Modulo per la presentazione delle osservazioni per i piani/programmi/progetti sottoposti a procedimenti di valutazione ambientale di competenza statale

Autostrada A31 Valdastico nord

A31 VALDASTICO NORD

Analisi ed osservazioni delle comunità locali, dei Comitati e dei Cittadini

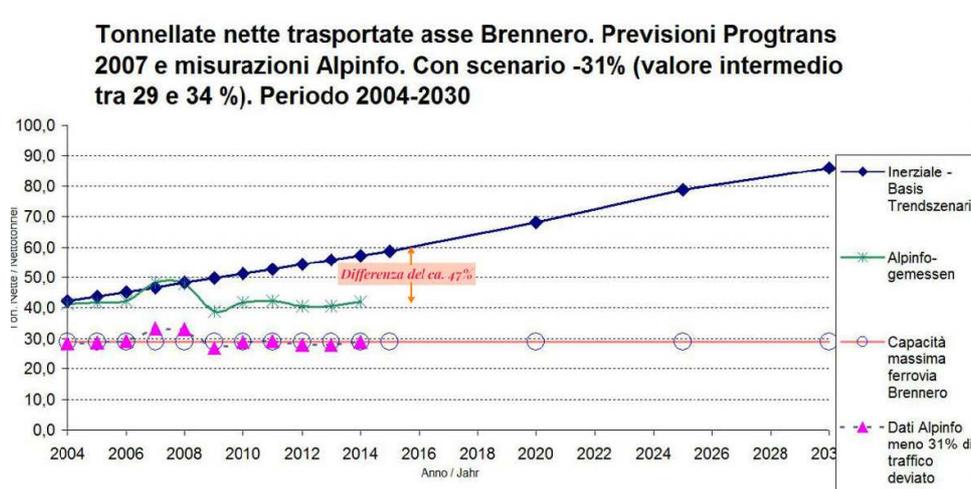
L'autostrada non è compatibile con un ambiente vallivo, è un'infrastruttura eccessivamente pesante con un'elevata rigidità geometrica dovuta alla necessità di utilizzare raggi di curvatura ampi e basse livellette, inoltre ha un'elevata sezione stradale, mediamente il doppio delle altre infrastrutture.

- il consumo di suolo in area valliva è maggiore che in area di pianura
- il tracciato non può posizionarsi al livello del terreno, se ne deve distaccare e questo comporta l'uso massiccio di scarpate o viadotti, molto meno necessarie in pianura.

Figura 3: Precipitazioni annuali medie del Veneto nel periodo 1950-2010 (fonte ARPAV, 2011)

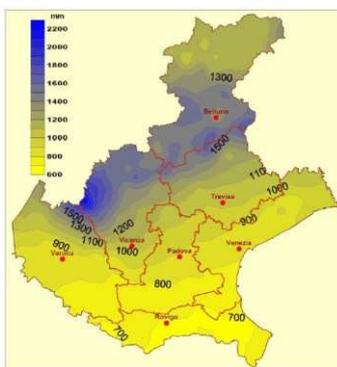
L'area oggetto dei lavori è una delle zone a più alta piovosità del Veneto, e costituisce un importante bacino di raccolta/ricarica delle falde acquifere di pianura il cui meccanismo di funzionamento è ancora sostanzialmente ignoto, che NON possiamo permetterci di porre a rischio.

Il "Principio di Precauzione" imporrebbe pertanto di **valutare più approfonditamente se sia il caso di gravare ulteriormente su un territorio già a rischio con opere e cantieri così impattanti** come quelli previsti per la A31 Valdastico Nord.

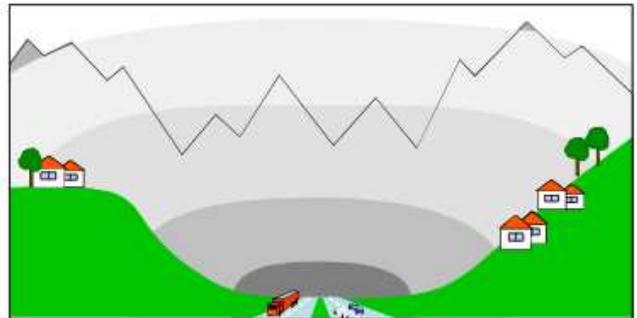
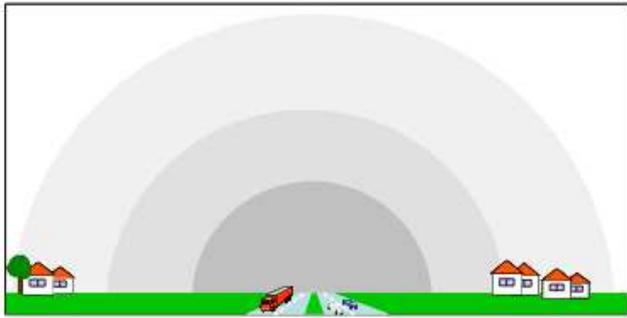
I recentissimi (tempesta Vaia, Ottobre 2018) eventi alluvionali e le precipitazioni di fine Ottobre 2018 hanno infine posto in evidenza la fragilità del territorio che sarebbe interessato dai cantieri e dall'opera finale, con comparsa di fontanili nei fianchi della valle, importanti discese d'acqua lungo impluvi che, a memoria d'uomo, mai erano stati interessati da tali fenomeni, ed esondazioni dell'Astico in zone ritenute e classificate universalmente come "sicure" e non a rischio alluvionale.

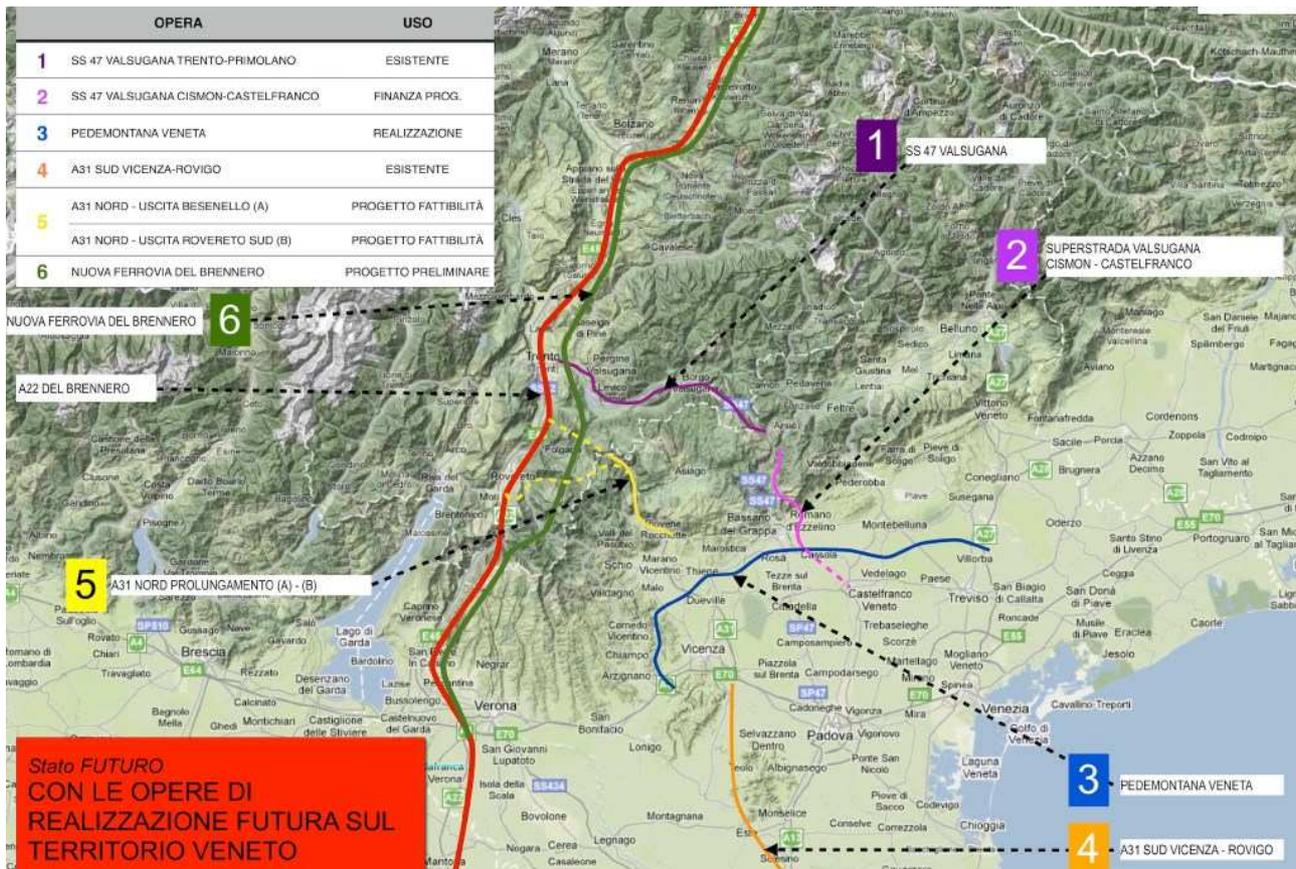
Al di là di considerazioni tecniche, ambientali ed economiche, opere del genere potrebbero essere, a nostro avviso, sostenibili qualora si trattasse di un rilevante collegamento internazionale o, internamente, per collegare due nodi viabilistici, economici ed urbanistici di primaria importanza economica (es. Bologna con Firenze, il Tirreno con l’Adriatico o simili); ma qui stiamo parlando di collegare due aree sì rilevanti dal punto di vista economico e produttivo, ma il cui interscambio merci non giustifica certo la costruzione di una tale opera.

A tal proposito sarebbe da rilevare come, se lo scopo fosse realmente di collegare le aree produttive del vicentino con quelle roveretane, il percorso più logico, rapido ed economico sarebbe partendo da Schio (una delle zone a più alta densità di imprese di tutta Europa) perforando il Pasubio e la Vallarsa, per poi giungere a Rovereto, senza una deviazione di quasi 20 km (su viabilità ordinaria) per imboccare la Valle dell’Astico; tale ipotesi era già stata valutata e scartata negli anni ’70 in fase di progettazione del primo tronco della A31, visto l’alto costo che lo sviluppo in galleria comporta, ma il tracciato ad oggi prospettato riporterebbe proprio la stessa tipologia di soluzione già scartata, per di più allungando il tragitto.

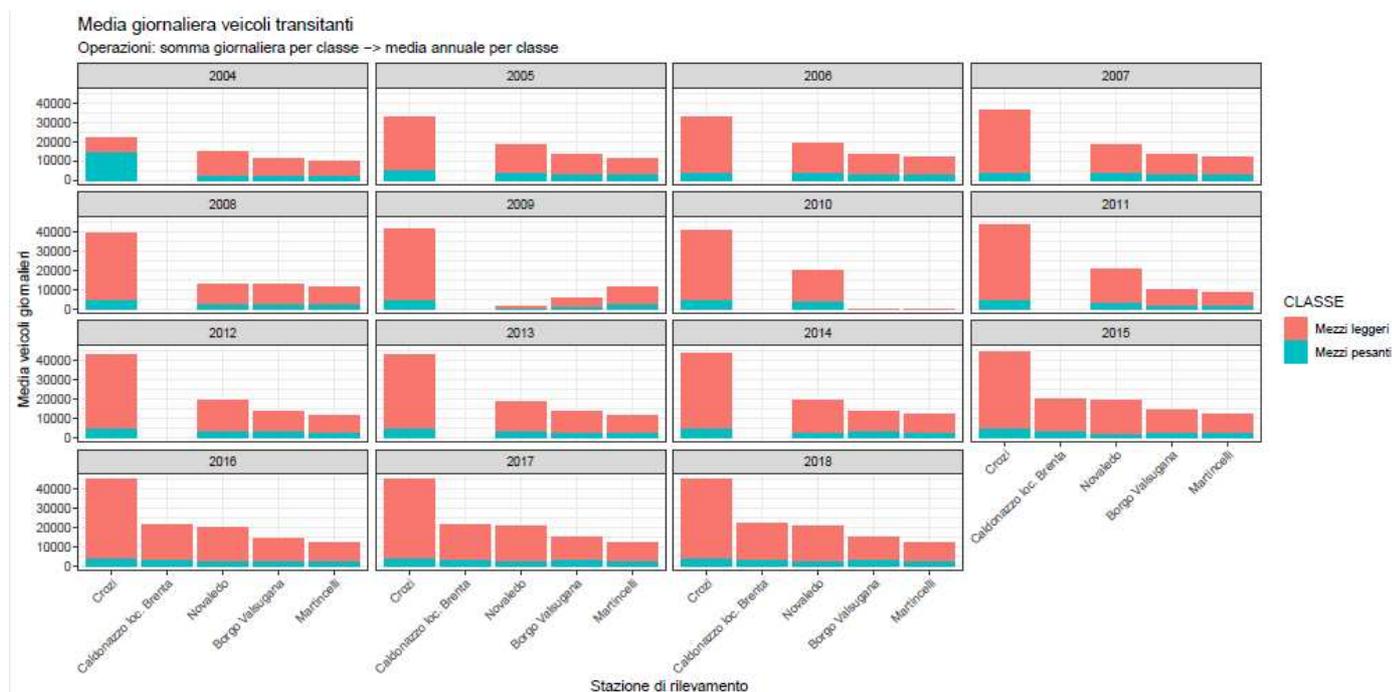
Si rileva che il tracciato 6 (Nuova Ferrovia del Brennero) secondo questo “progetto” attraverserebbe in pieno “l’Area a tutela totale” in Trentino, che le “chicane” previste cercano invece di evitare come tracciato autostradale.
